川内原子力発電所1, 2号炉 運転期間延長認可申請に係るヒアリング
コメント反映整理表＜熱時効＞

資料2-2

2023年7月5日 九州電力株

川内原子力発電所1, 2号炉 運転期間延長認可申請に係るヒアリング
コメント反映整理表＜熱時効＞

Figure NB-3685.2-1
Elbow Nomenclature

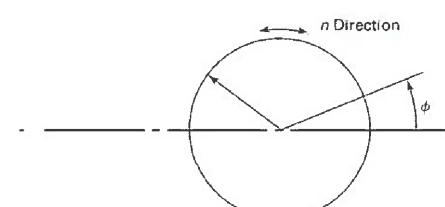
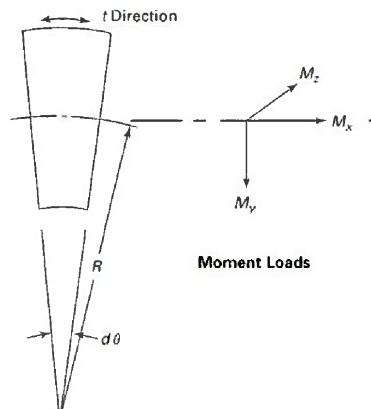
タイトル	エルボ部の形状を考慮した応力の算出方法を示すこと。																																									
説 明	<p>エルボ部の評価点における応力については、ASME Sec III NB-3685に基づき曲がり部の形状を考慮して算出する。SG 入口 50° エルボの各応力値の内訳については、以下の通り。</p> <p>なお、エルボ部の応力値の算出方法については、添付資料-1に示す。</p> <p style="text-align: center;">表 応力値詳細 (SG 入口 50° エルボ)</p>

ASME Sec. III NB-3685 の応力指数を用いた応力算出方法について、以下に示す。

曲げモーメントには2方向（面内方向、面外方向）あるが、応力がより大きくなる面外方向に作用させている。ただし、曲げモーメントの算出には、保守性を考慮し曲げモーメント（面内方向、面外方向）の二乗和平方根としている。なお、応力のピーク値は横腹（エルボの円周における背と腹の中央部）（ $\phi=0$ ）において発生する。
